改善箇所説明図

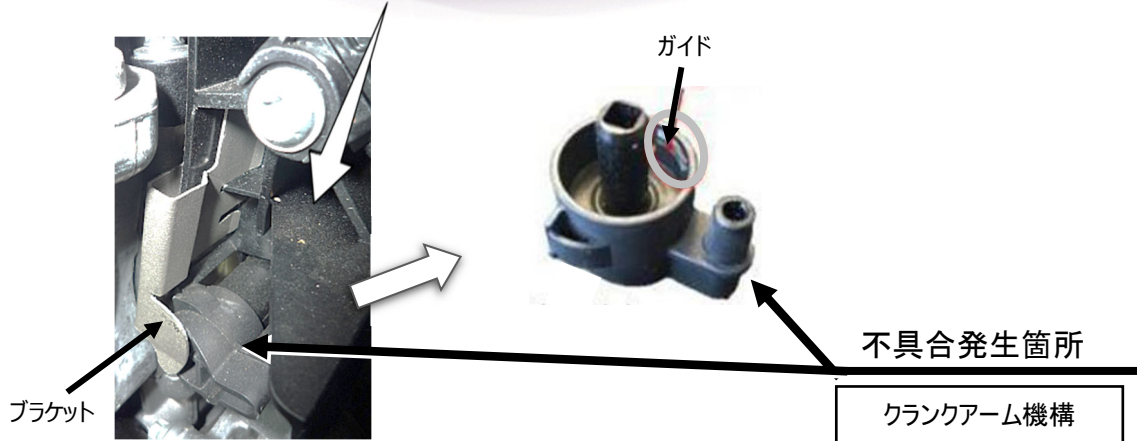
4 気筒ディーゼルエンジンのチャージエアディストリビュータにおいて、吸気経路を制御するクランクアーム機構への潤滑剤塗布が不適切なため、潤滑不良によるガイドの摩耗で接続が外れ、吸気経路が制御できなくなることがある。そのため、システムがこれを検知してエンジン警告灯(MIL)が点灯し、出力が制限され、最悪の場合、排出ガスが悪化し、排出量が基準値を満足しなくなるおそれがある。

全車両、接続が外れないようにクランクアーム機構にブラケットを装着する。

識別：車台番号の付近に黄色の識別ペイントを塗布する
